Anlage 2 zur Vorlage Nr. 1658/2012
- Gutachten -

GUTACHTEN

**über die verkehrlichen Planungsvarianten (MIV)
im Stadtteil Hitdorf der Stadt Leverkusen**

Im Auftrag der
SPD-Fraktion und der Fraktion Bürgerliste
der Stadt Leverkusen

Bild 1 - Situation heute

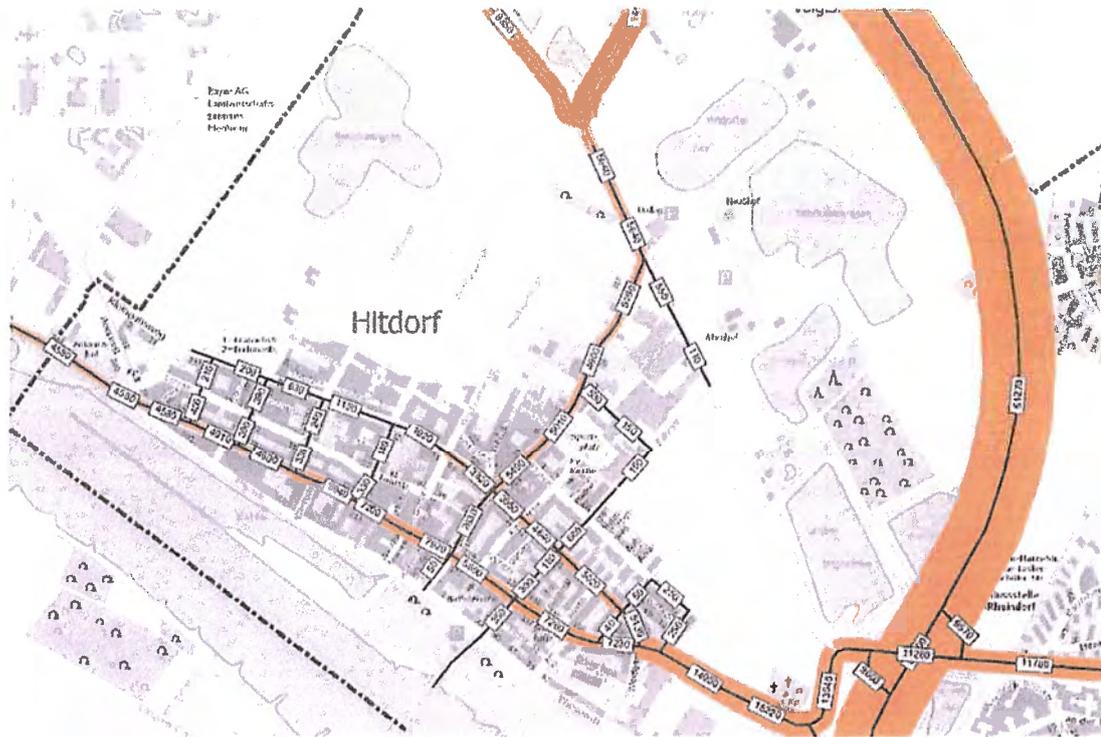
Die Hitdorfer Straße weist im Analysefall 2010 an der Einmündung Parkstraße 7200 Kfz/24h auf. In der neuesten offiziellen Verkehrszählung vom 14.09.2010 an gleicher Stelle wurden jedoch nur 5920 Kfz/24h gezählt!

Bild 3

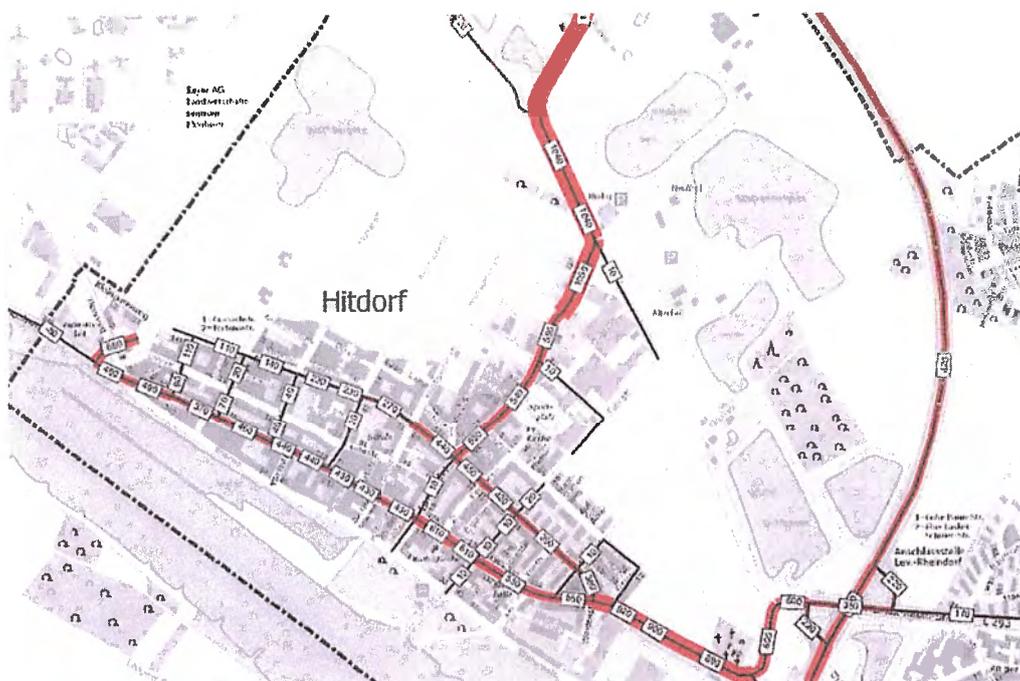
Auf der Hitdorfer Straße ist im Osten ein Zuwachs von 900 Fahrzeugen/24h berechnet – im Ortseingang West nimmt im gleichen Zeitraum der Verkehr um 50 Fahrzeuge/24h ab. Das ist nicht nachvollziehbar, da der Ziel- und Quellverkehr durch die Realisierung der Bebauungspläne auf allen hier betrachteten Straßen zunehmen muss. „Auf den Verkehrszuwachs, durch die Baugebiete im westlichen Bereich von Hitdorf, wird in diesem Zusammenhang hingewiesen“, steht auch in der Verkehrsuntersuchung VIA. Gleiches gilt im Norden auf dem Fahnenacker. Obwohl die Langenfelder Straße in diesem Bereich um 1000 Fahrzeuge zunimmt, bleibt der Fahnenackerverkehr konstant.

Bild 4

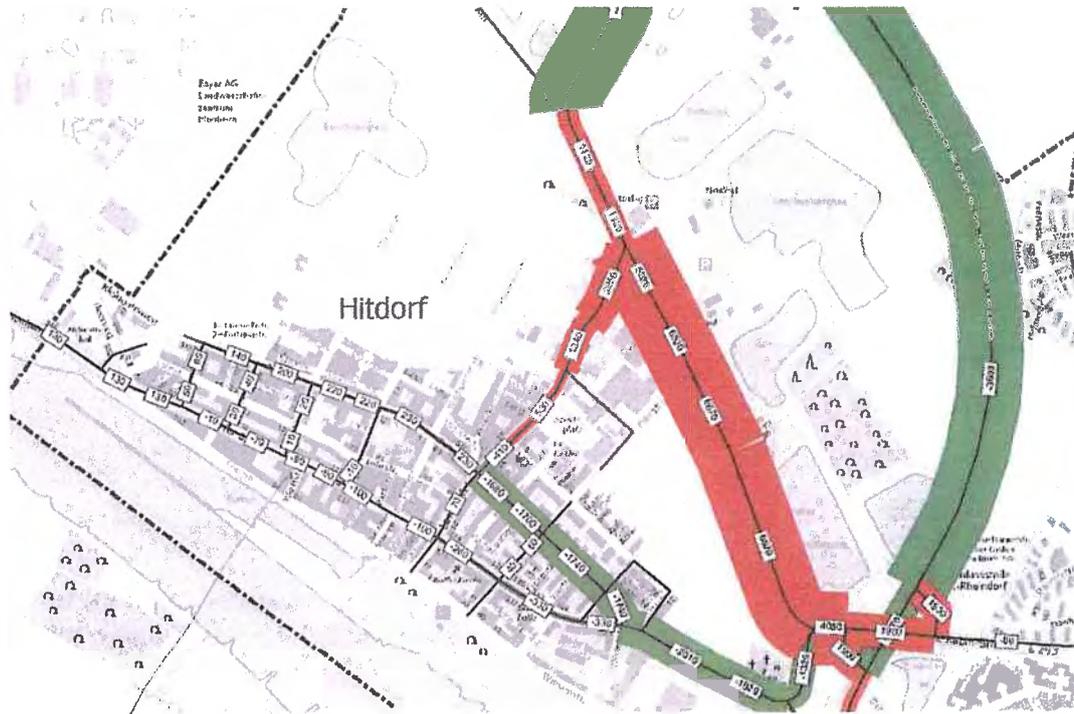
Am eindeutigsten ist dies am westlichen Ortseingang zu sehen. Hier nimmt laut Verkehrsuntersuchung der Verkehr um 130 Fahrzeuge zu, obwohl, gemäß Tab. 3-6 VIA, der Durchgangsverkehr auf der Hitdorfer Straße, Abschnitt Langenfelder Straße - westlicher Ortsausgang 1359 Kfz/Tag (das sind 21%) beträgt. Es wird doch kaum ein Verkehrsteilnehmer weiterhin die enge, zeitraubende Ortsdurchfahrt benutzen, wenn für seine Fahrt eine gut ausgebaute Ortsumgehung ohne Behinderungen zur Verfügung steht.

Verkehrsverlagerungen – durch was auch immer induziert – können in diesem Fall nicht erkannt werden, die die Entlastungswirkung der Bernsteinstraße aufheben.

- Die Fahnenackerstraße weist bei allen Varianten 9360 Kfz/Tag auf, obwohl, wie bereits dargestellt, durch den Lückenschluss Bernsteinstraße erheblicher Verkehr auf die Umgehungsstraße verlagert wird. Mit Bernsteinstraße hat die Fahnenackerstraße immer eine deutlich höhere Belastung als ohne Lückenschluss.

- Die Ringstraße wird im Osten mit 1740 Kfz/24h entlastet. Die Hitdorfer Straße nur mit 330 Kfz/24h – im Westen teilweise nur mit 10 - 100 Kfz/24h und dies, obwohl etwa 2/3 des Durchgangsverkehrs auf der Hitdorfer Straße abgewickelt werden. Das Ergebnis wird nicht begründet und ist auch nicht nachvollziehbar.
- Die Ringstraße West wird mit 220 Kfz/24h mehr belastet. Durch die Bernsteinstraße wird sich der Verkehr auf der Ringstraße West kaum verändern, da der Ziel- und Quellverkehr aus diesem Gebiet günstiger über die nunmehr deutlich entlastete Ringstraße Ost zur Anschlussstelle Rheindorf fährt. Der Umweg über die Bernsteinstraße wäre um 60% größer – eine Fahrzeiteinsparung kann damit nicht realisiert werden.

Bild 5 a

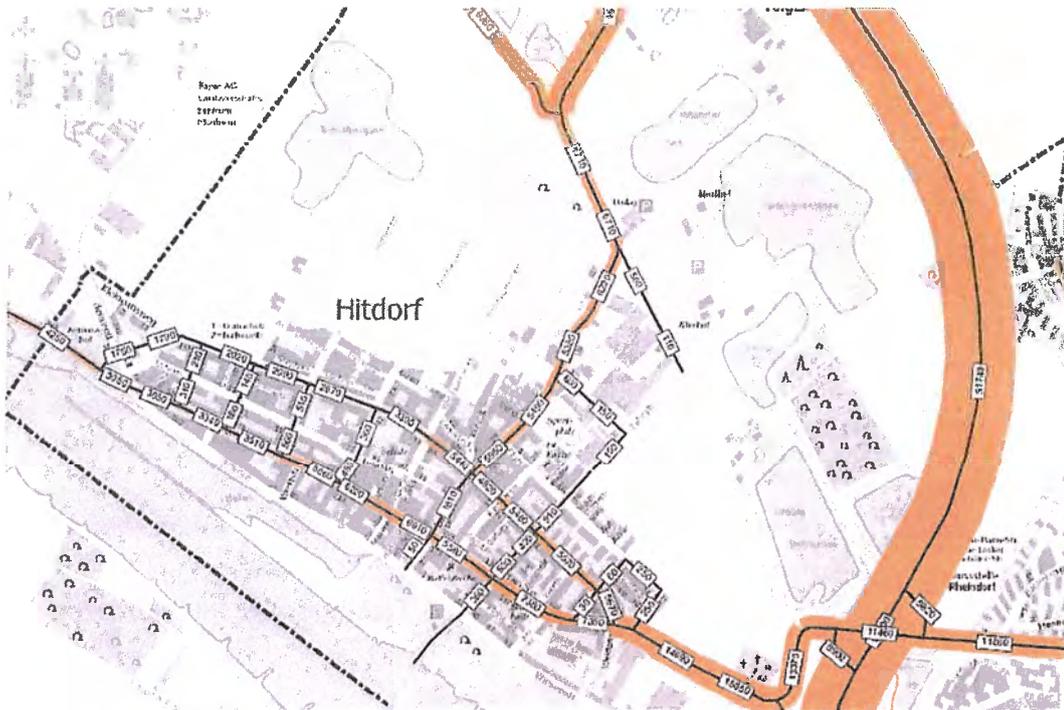
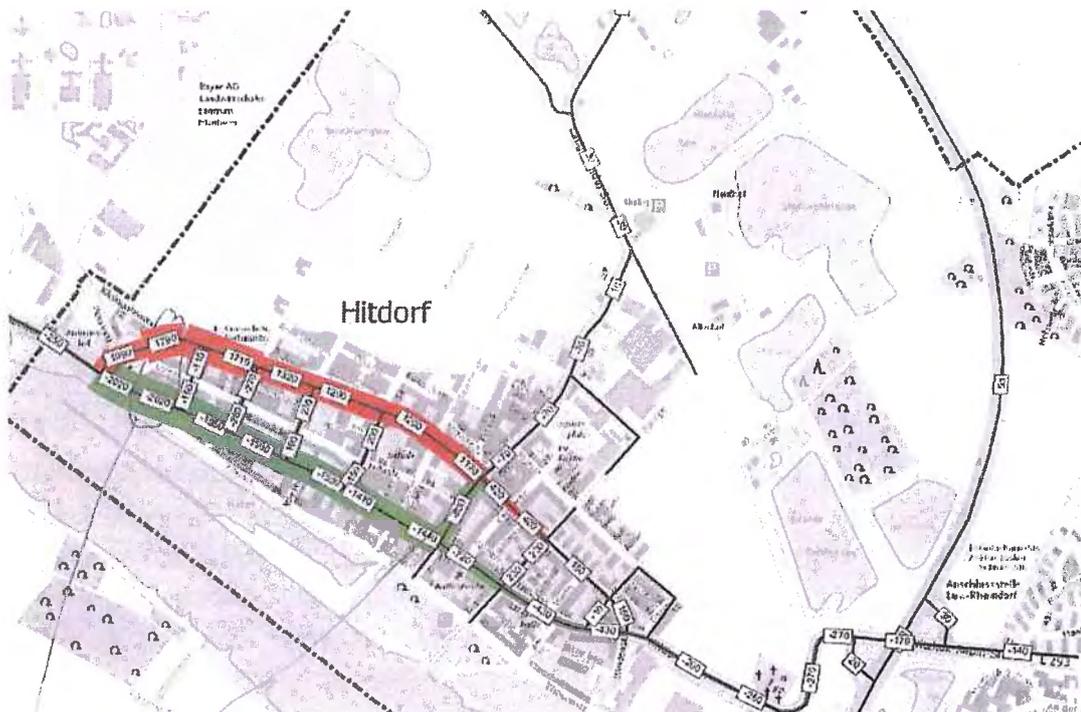
Der östliche Ortseingang (Hitdorfer Straße ist mit 14690 Kfz/24h belastet; Variante 1 mit 14960. Der auf Hitdorf von Osten zu- und abfließender Verkehr nimmt um 270 Kfz/24h ab – von Westen um 250 Kfz/24h. Diese Reduzierung wird der Minderung des Durchgangsverkehrs zugemessen. Durch die Aufspaltung des Verkehrs in einen Richtungsbetrieb, wird der Anreiz die Ortsdurchfahrt zu durchfahren größer und nicht kleiner. Daran ändern auch nichts die geforderten Geschwindigkeitsbegrenzungen von 30 km/h auf der Hitdorfer- und Ringstraße. Die Hitdorfer Straße nimmt den Ost-Westdurchgangsverkehr seit jeher auf. Es kann im Ortskern nur mit sehr geringer Geschwindigkeit gefahren werden. Durch die gleichmäßigere Verteilung der Verkehrsströme wird auf der Hitdorfer Straße die Durchfahrtszeit durch den Ort kürzer und damit für den Verkehrsteilnehmer attraktiver. Eine Absenkung, bzw. Verdrängung des Durchgangsverkehrs ist bei dieser Variante 3 mangels einer ausreichenden Alternative nicht zu erwarten. Die Belastungen der Zufahrten von Osten und Westen sind im günstigsten Fall wie bei Variante 1 anzusetzen.

Variante 3	4250	3050	3050	3340	3510	5860	6220	6910
Variante 4	4620	3260	3260	3540	3660	6010	6350	7040

Die Verkehrszahlen der Hitdorfer Straße, von West nach Ost, im Einzelnen westl. der Langenfelder Straße in Kfz/24h (siehe Bild 5 a und Bild 6 a)

Die höhere Belastung der Hitdorfer Straße im Westen, bei Variante 4 mit bis zu 370 Kfz/24h ist völlig unverständlich, wenn gleichzeitig am östlichen Ortsausgang ca. 2000 Kfz/24h weniger fahren.

Bild 6 b

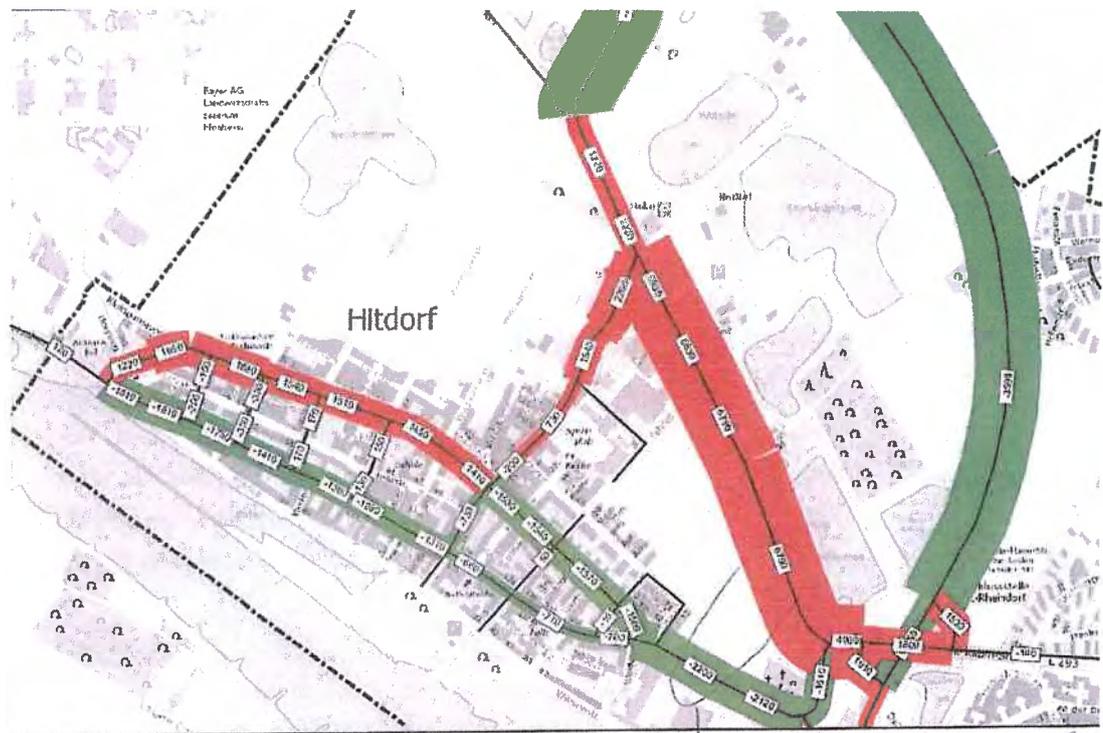
Die Ringstraße ist bei Variante 4 westlich der Langenfelder Straße durchgehend um 200 bis 300 Kfz/24h höher belastet als bei Variante 3 – auch dafür gibt es keine Gründe. Gerade die empfindlichen Wohngebiete an der Ringstraße werden beim Verkehrskonzept der Stadt Leverkusen massiv belastet – bei der Variante 4 entlastet.

Besonders auffallend ist die geringe Abnahme des Verkehrs auf der Hiltorfer Straße zwischen Fährstraße und Grünstraße. Hier wird gegenüber der Variante 1 nur ein Rückgang des Verkehrs von ~10% gerechnet. Hierzu ist zu bemerken, dass bei Variante 4 der Durchgangsverkehr durch die geschlossene Ortsumgebung herausgenommen und außerdem der Hiltorfer Verkehr durch die Aufteilung in einen Richtungsverkehr (quasi Einbahnstraße) nahezu halbiert wird.

Die gesamte Hitdorfer Straße, westlich der Langenfelder Straße, weist dort in Variante 4 durchgehend höhere Werte auf als bei Variante 3, obwohl im östlichen Zulauf die Straße mit ca. 2000 Kfz/24h weniger belastet ist als Variante 3.

Genau in umgekehrter Richtung verläuft die Belastung der Ringstraße, westlich der Langenfelder Straße. Hier ist die Belastung der Ringstraße, bei Variante 4, durchgehend höher als bei Variante 3.

Variante 3	1750	1790	2020	2090	2670	3390	5440
Variante 4	2080	2140	2400	2540	3180	3960	6000

Verkehrszahlen der Ringstraße, von West nach Ost im Einzelnen westlich der Langenfelder Straße in Kfz/24h (siehe Bild 5a und Bild 6a)

Auch hier kann die höhere Belastung der Ringstraße bei Variante 4 mit Bernsteinstraße nicht nachvollzogen werden.

Bild 9

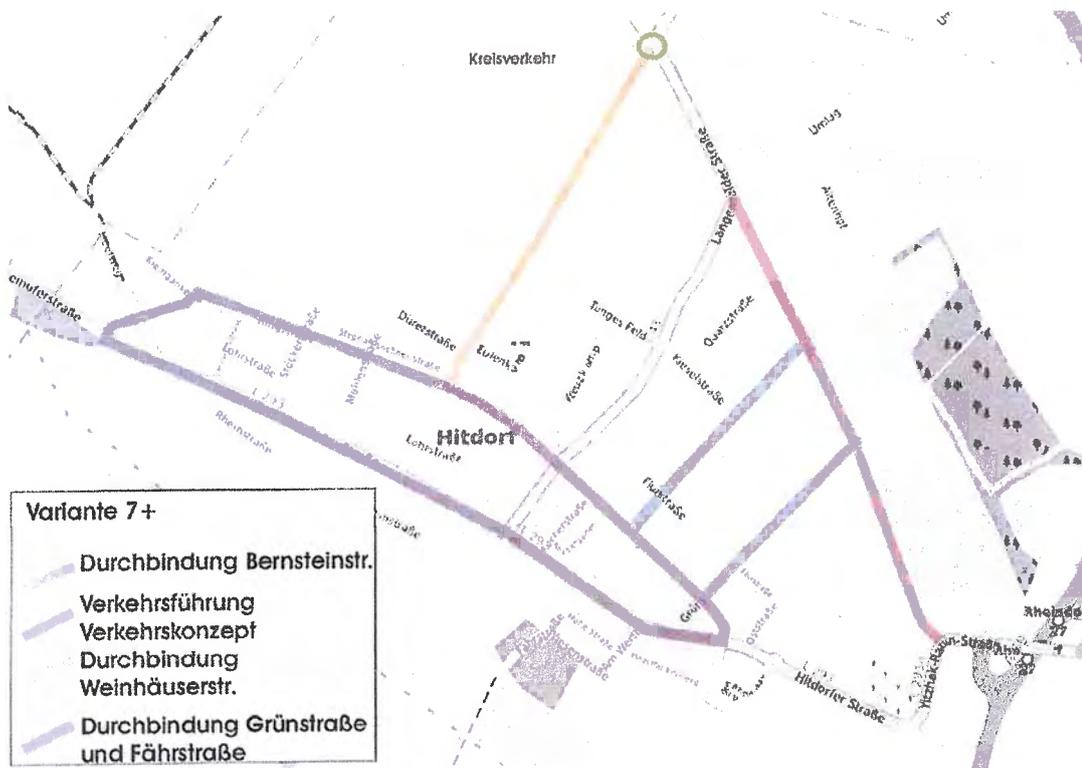
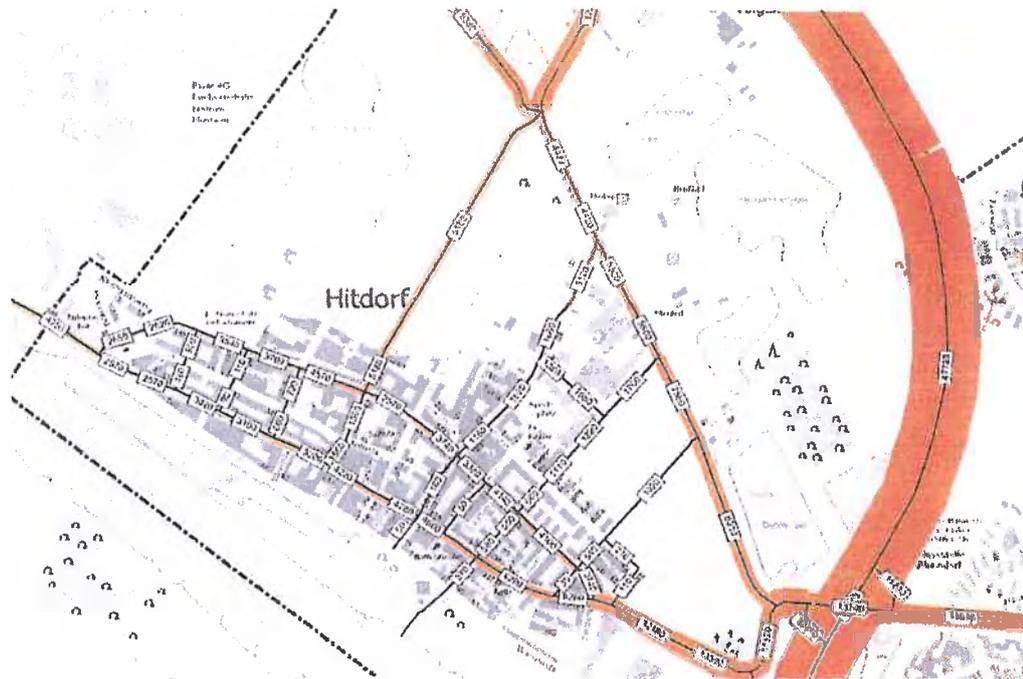
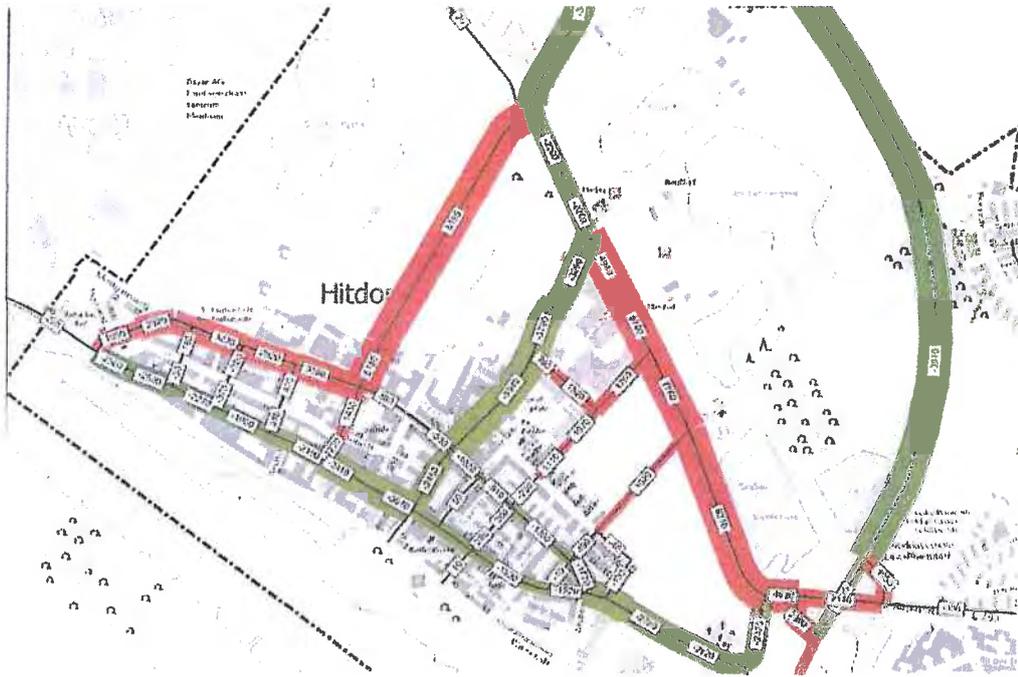
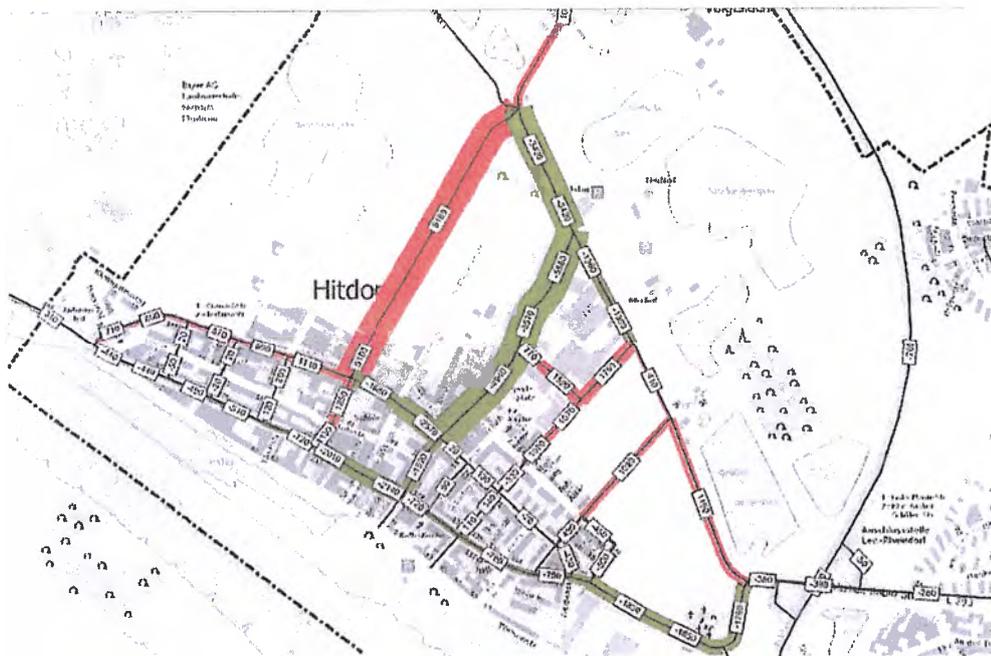
Auch diese Variante weist in der westlichen Ringstraße einen zu hohen Verkehrszuwachs auf. Dies gilt auch für die Weinhäuserstraße.

Die Verkehrszuwächse auf der Grünstraße und Fährstraße sowie Flurstraße im Westen sind, soweit Wohnbebauung betroffen ist, ebenfalls ungünstig. Der größte Teil dieser neu belasteten Straßen liegt aber im Außenbereich. Auf eine modifizierte Form dieser Variante wird in Ziffer 9 nochmals eingegangen.
